リコール届出一覧表

リコール届出日：令和8年7月14日

改善箇所説明図

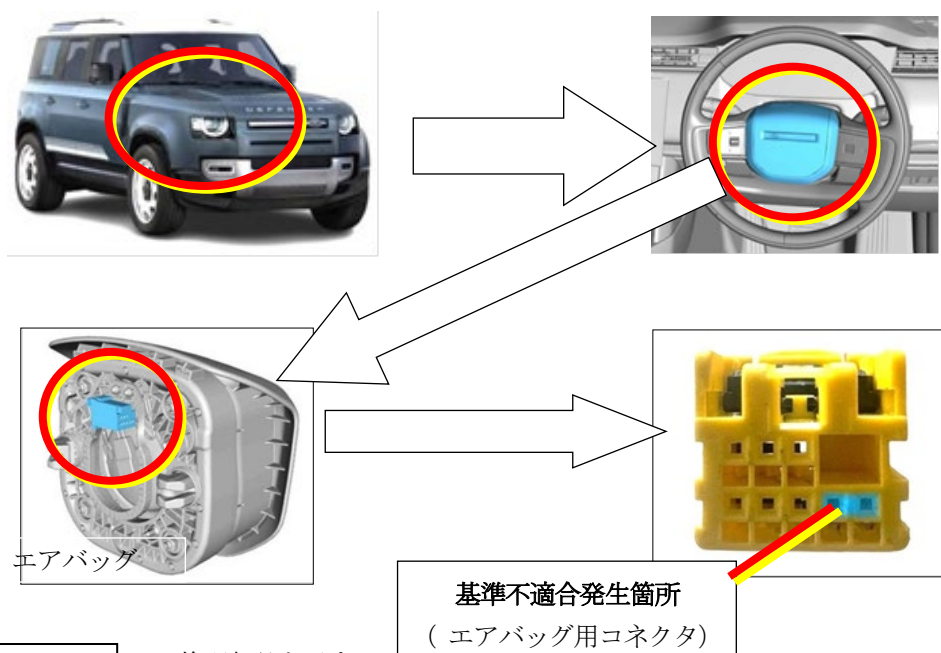
リコール届出番号	外-4211	リコール開始日	令和8年7月14日
届出者の氏名又は名称	ジャガー・ランドローバー・ジャパン株式会社 問い合わせ先：ランドローバーお客様相談室 0120-922-992		
不具合の部位（部品名）	エアバッグ装置（運転席エアバッグ用コネクタ）		
基準不適合状態にあると認める構造、装置又は性能の状況及びその原因	運転席エアバッグ用コネクタにおいて、設計検討が不十分なため、車両振動等で当該コネクタ接点部が摩耗して腐食が発生することがある。そのため、そのまま使用を続けると、運転席エアバッグ回路の抵抗が増加して導通不良となり、衝突時にエアバッグが展開しないおそれがある。		
改善措置の内容	全車両、運転席エアバッグ用コネクタに腐食防止剤を塗布する。
